生産終了予定商品

車載用リレー

形G4L-112□Tシリーズ
形G4L-KZ1

2012年3月末生産終了予定

生産終了予定商品	推奨代替商品
形G4L-112□Tシリーズ	形G8MSシリーズ
形G4L-KZ1	推奨代替商品なし

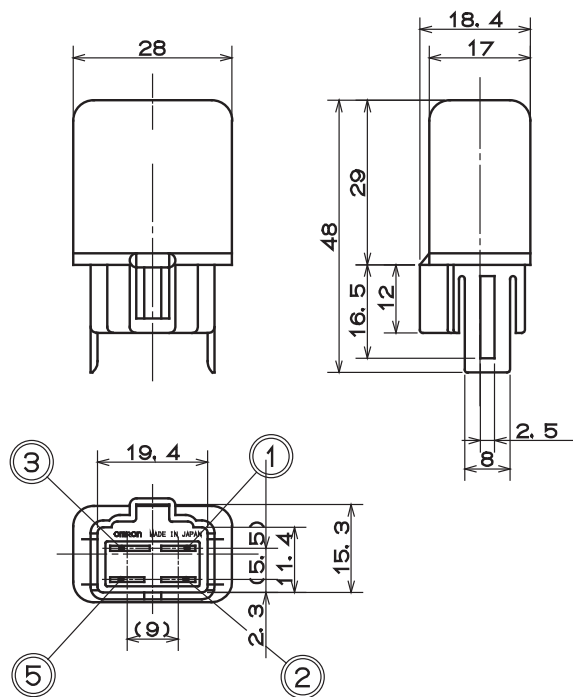
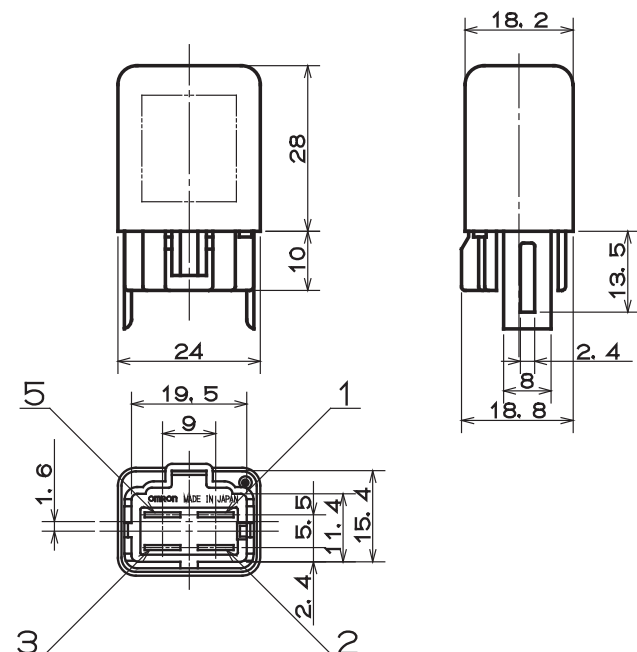
- ・外形寸法が異なります。
- ・ケース材質がプラスチックとなります。

生産終了予定商品 形G4Lシリーズ	推奨代替商品 形G8MSシリーズ
金色	黒色

生産終了予定商品 形G4Lシリーズ	推奨代替商品 形G8MSシリーズ
【形G4L-1124T】  Top view: 28 (width), 18.4 (height), 17 (height), 48 (height), 16.5 (height), 12 (height), 8 (height), 2.5 (height). Side view: 19.4 (width), 15.3 (height), 11.4 (height), 5.5 (height), 2.3 (height), 9 (width), 1 (pin), 2 (pin), 3 (pin), 5 (pin).	【形G8MS-1A24T-R】  Top view: 24 (width), 28 (height), 10 (height), 18.2 (height), 13.5 (height), 2.4 (height), 8 (height), 18.8 (height). Side view: 19.5 (width), 9 (width), 1.6 (height), 1.6 (height), 5.5 (height), 11.4 (height), 15.4 (height), 2.4 (height), 1 (pin), 2 (pin), 3 (pin), 5 (pin).

生産終了予定商品 形G4Lシリーズ	推奨代替商品 形G8MSシリーズ
【形G4L-1124T】 動作電圧(V)：8以下 復帰電圧(V)：1.2以上	【形G8MS-1A24T-R】 動作電圧(V)：8以下 復帰電圧(V)：0.6以上
